# 柏崎刈羽原子力発電所第7号機 設計及び工事計画認可申請に係る論点整理について

2020年8月4日  
東京電力ホールディングス株式会社

海水貯留堰等の設計において考慮する津波による荷重等について  
【指摘事項に対する回答】

## ▶ 原子力発電所の新規制基準適合性に係る審査会合の指摘事項に対する回答

図1.4-1：海水貯留堰の位置及び構造（7号機を代表として記載）

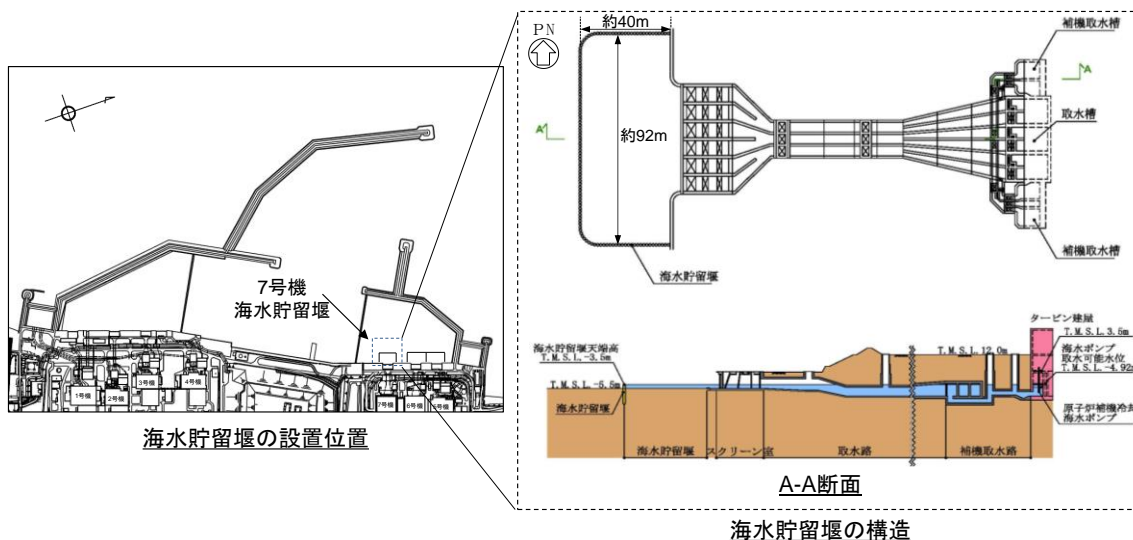
No.	実施日	指摘事項
1	令和2年6月9日 第866回 審査会合	衝突荷重の算定における一連のプロセスの中で、基準津波の押し波や引き波が長時間繰り返し襲来する状況、評価対象物が海水貯留堰である等の柏崎の特異性を踏まえ、選定時刻等の前提条件、衝突物選定の網羅性、抽出された衝突物の初期配置を踏まえた衝突荷重の算定式の適用性等を明確化し、代表性及び保守性を有した衝突荷重の算定となっていることを説明すること。また、衝突物の選定プロセスを踏まえ、取水口に到達する漂流物の選定プロセスとの差異が明確になるように整理した上で説明すること。
2	令和2年6月9日 第866回 審査会合	衝突物の選定について、軌跡解析の評価結果に加えて経時的な津波の流向及び流速を併せた評価結果を説明すること。また、基準津波 1 から基準津波 3 の防波堤の有無等の条件ごとに網羅的に評価結果を説明すること。
3	令和2年6月9日 第866回 審査会合	大湊側護岸部に停車する可能性がある車両について、津波が繰り返し遡上することにより、車両が滑動することを踏まえ、取水口への到達評価及び海水貯留堰への到達評価の結果を説明すること。また、到達する場合には、運用による防止措置又は影響評価の結果を併せて説明すること。
4	令和2年6月9日 第866回 審査会合	津波波力の設定について、実際には海水貯留堰に動水圧が作用することを踏まえ、越流前及び越流時の海水貯留堰に対する圧力分布を解析等で評価した上で、防波堤の耐津波設計ガイドラインを適用することの適用性及び保守性を説明すること。

- 6号及び7号機のそれぞれの取水口前面に鋼管矢板を接続する形で設置
- 天端高さはT.M.S.L.-3.5m (海底面高さはT.M.S.L.-5.5m) であり、**通常時は海中に没水**

- 取水口に到達し得る漂流物はすべて海水貯留堰にも到達し衝突すると想定
- 浮遊状態で漂流する漂流物が海水貯留堰に気中衝突する事象は、水位がT.M.S.L.-3.5mを下回る期間のみ発生
- 基準津波1～3の水位時刻歴より、水位がT.M.S.L.-3.5mを下回る期間は、表1.4-1のとおり

図1：浸水防護重点化範囲

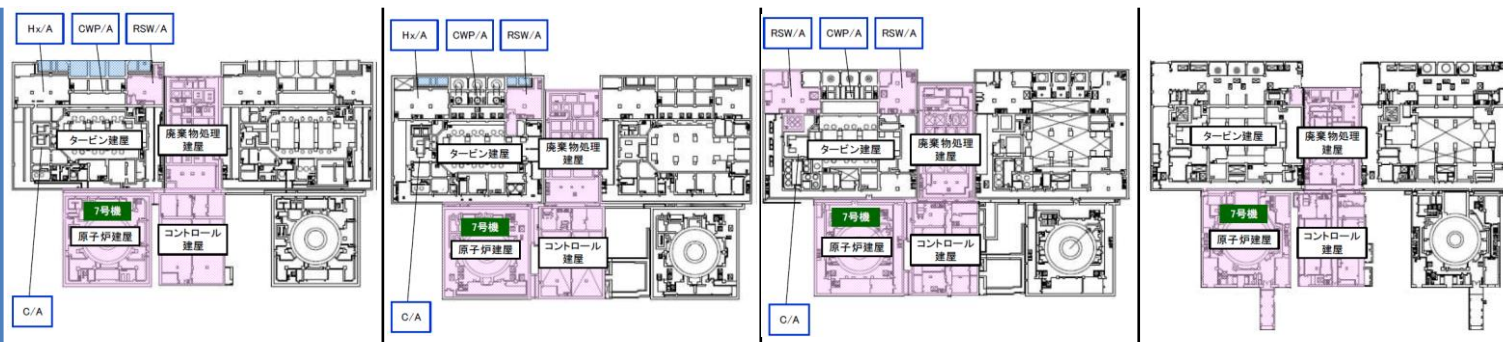
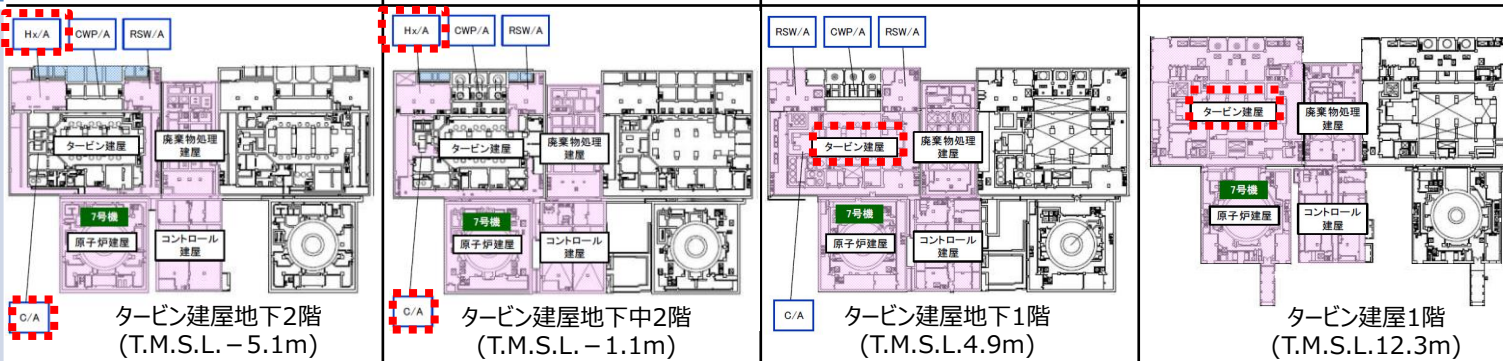
No.	実施日	指摘事項
1	令和2年7月9日 第874回 審査会合	浸水防護重点化範囲の設定について、技術基準規則12条（溢水）の観点からの説明となっているが、技術基準規則6条（耐津波）への適合性への観点について整理して説明すること。特に浸水防護重点化範囲のうち浸水を想定するエリアについての基準への適合の考え方、論理を説明すること。
2	令和2年7月9日 第874回 審査会合	復水器水室出入口弁及びタービン補機冷却海水ポンプ吐出弁並び復水器エリアと循環水ポンプエリアの境界の止水対策の位置付けについて、耐津波、溢水の観点から整理し、設計方針・設計条件について説明すること。また、溢水対策に含まれていない津波対策の有無についても整理して説明すること。

- 設置変更許可時に説明を行った浸水防護重点化範囲に以下エリアを追加。
- タービン建屋地下2階，地下中2階のタービン補機冷却水系熱交換器を設置するエリア(Hx/A)及び復水器を設置するエリア(C/A)の一部には，静的なSクラス機器(配管，電路等)が存在するため，浸水防護重点化範囲と設定する。
- タービン建屋地下1階，1階にも静的なSクラス機器(配管，電路等)が存在するため浸水防護重点化範囲と設定する。

図2 評価に用いる隣接モデル及び各建屋の単独モデル（左：各建屋の単独モデル、右：隣接モデル）

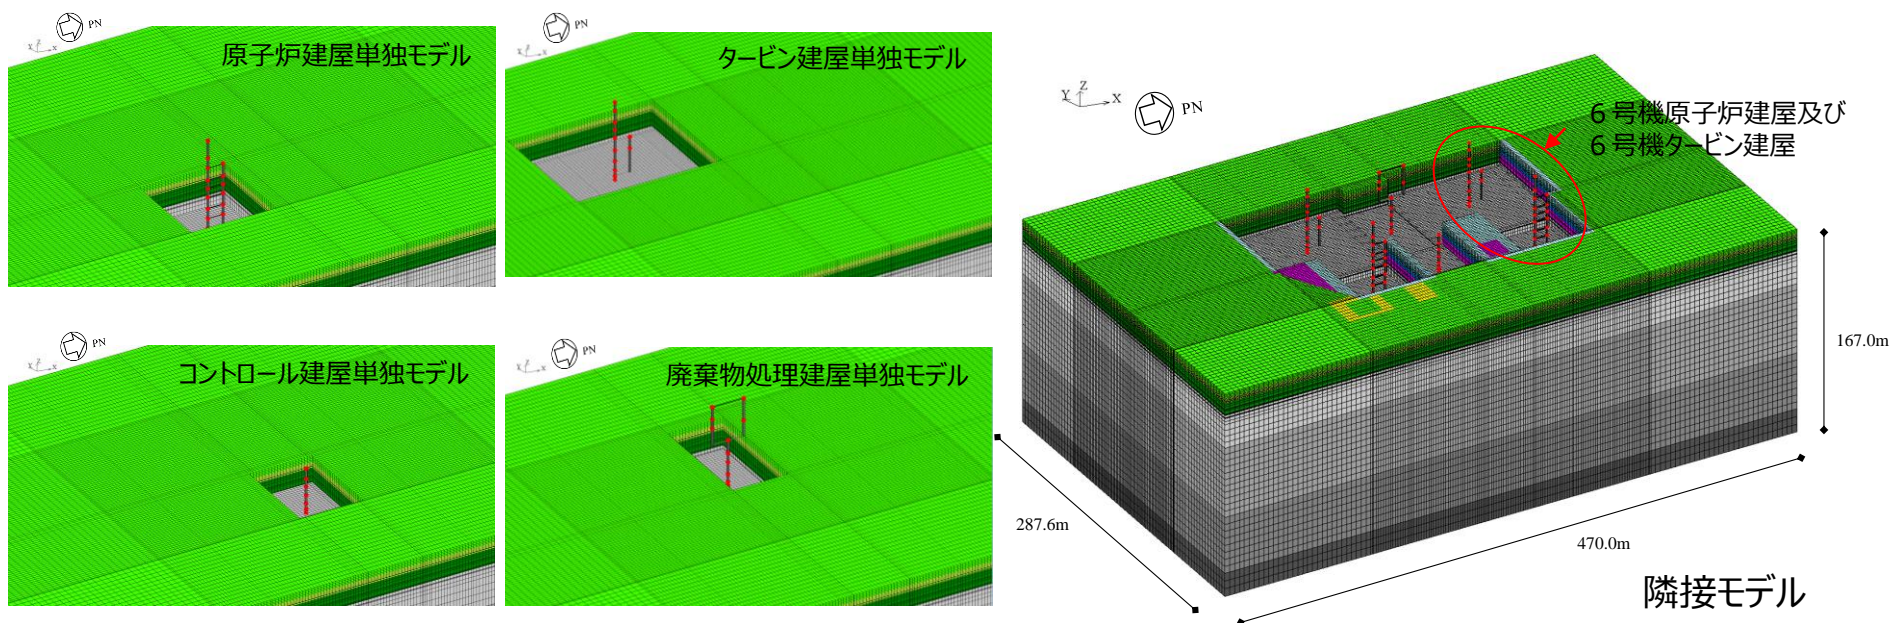
No.	実施日	指摘事項
1-1	令和2年6月16日 第867回 審査会合	隣接建屋の影響について、柏崎刈羽原子力発電所が軟岩サイトに立地していること及び6・7号機がツインプラントであるため建屋群が近接していることから、他サイトに比べて影響が大きいと考えられるため、評価内容を説明すること。（7月16日回答部分）
1-2	令和2年7月16日 第877回 審査会合	建屋の隣接効果の確認について、線形解析に基づく応答比率（隣接応答倍率）を用いて非線形挙動を示す建屋及び機器・配管系の影響評価を行うことの妥当性を説明すること。
1-3	令和2年7月16日 第877回 審査会合	機器・配管系への影響検討について、今回の検討における設計用床応答曲線Ⅰ及び設計用床応答曲線Ⅱの位置付け、詳細評価の算定プロセス、評価対象設備並びに詳細評価結果（隣接応答倍率と裕度の変化率の関係）の考察を詳細に説明すること。

- 第7号機の原子炉建屋、コントロール建屋、タービン建屋及び廃棄物処理建屋について、実際の建屋配置状況に則して各建屋を配置する場合（隣接モデル）と、各建屋を単独でモデルする場合（単独モデル）の地震応答解析を実施し、両者の建屋応答を比較することで隣接建屋が建物・構築物の耐震評価に与える影響を確認する。
- 検討にあたっては、第7号機は第6号機と隣接しているため、6号機原子炉建屋及び6号機タービン建屋をモデル化対象建屋に含む。図2に評価に用いる隣接モデル及び各建屋の単独モデルについて示す。
